Stellungnahme

zu Erhalt und Weiterentwicklung des Allee- und Baumbestands der Seestraße Zeuthen

Dr.-Ing. Ditmar Hunger

Stellungnahme zum Umbau der Seestraße in Zeuthen

Bild 16: Mindestmaße für Verkehrs- und lichte Räume von Linienbussen bei eingeschränkten Bewegungsspielräumen

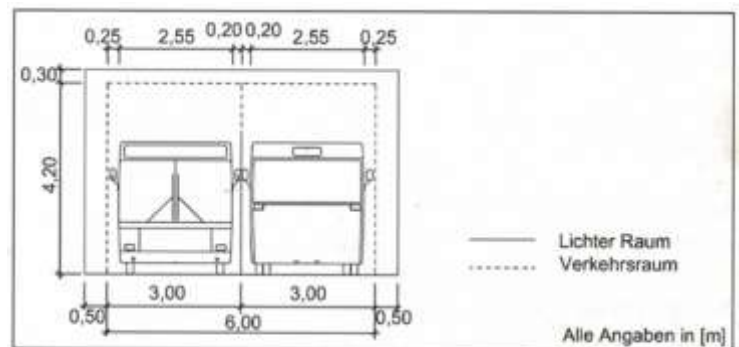
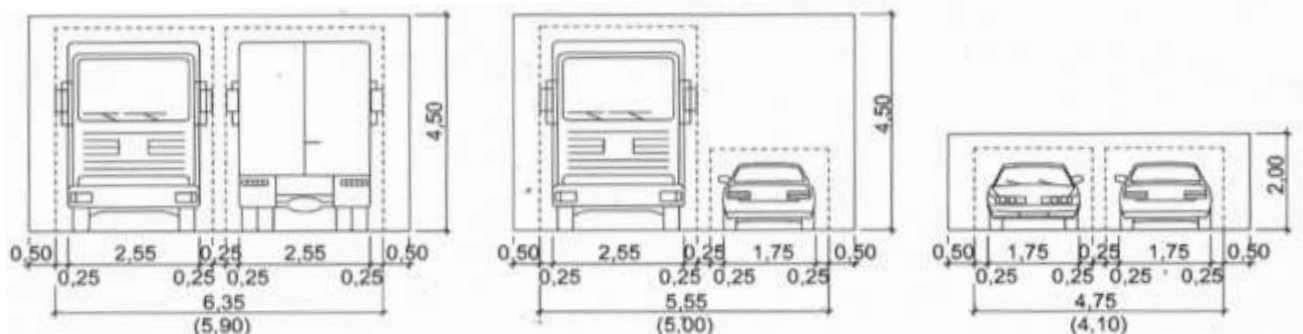
Gemäß dem mit 98,3 % absolut dominierenden Fahrzeuganteil Pkw ist der Begegnungsfall mit 4,75 m und bei Tempo 30 sogar mit nur 4,10 m Breite gesichert.

Beim, mit 1,7% sehr geringen SV-Anteil müssten für den seltenen Begegnungsfall Lkw-Pkw 5,55 bzw. bei Tempo 30 nur 5,0 m zur Verfügung stehen.

Für den noch selteneren Begegnungsfall Lkw-Lkw sind 6,35 m bei Tempo 50 und 5,90 m mit eingeschränktem Bewegungsspielraum erforderlich, wobei von einer, im Begegnungsfall gem. § 1 StVO, auf 40 km/h reduzierten Fahrgeschwindigkeit ausgegangen wird.

Insgesamt ergibt sich daraus, dass unter Beachtung der vorliegenden Fahrzeugmenge und -zusammensetzung eine Straßenbreite von **6,0 m völlig ausreichend** ist und zudem für Erschließungsstraßen ES IV bzw. Hauptverkehrsstraßen HS IV mit einem Spitzenstundeverkehr zwischen 400 und 1.000 Kfz/h gilt.

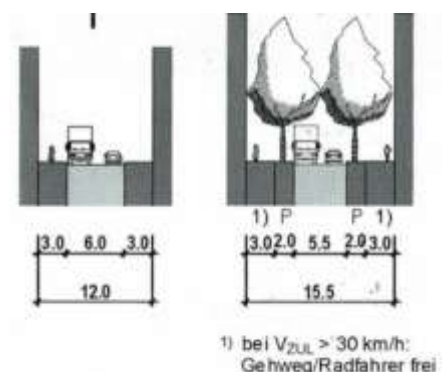
Zu beachten ist dabei, dass die aktuelle Belegung bei **420 Kfz/h** liegt und somit **unteren des Belegungsspielraums** (400 – 1.000) liegt. Daher läge auch bei einer erheblichen Verkehrszunahme die Dimensionierung mit **6,0 m Breite** auf der der „sicheren“ Seite.
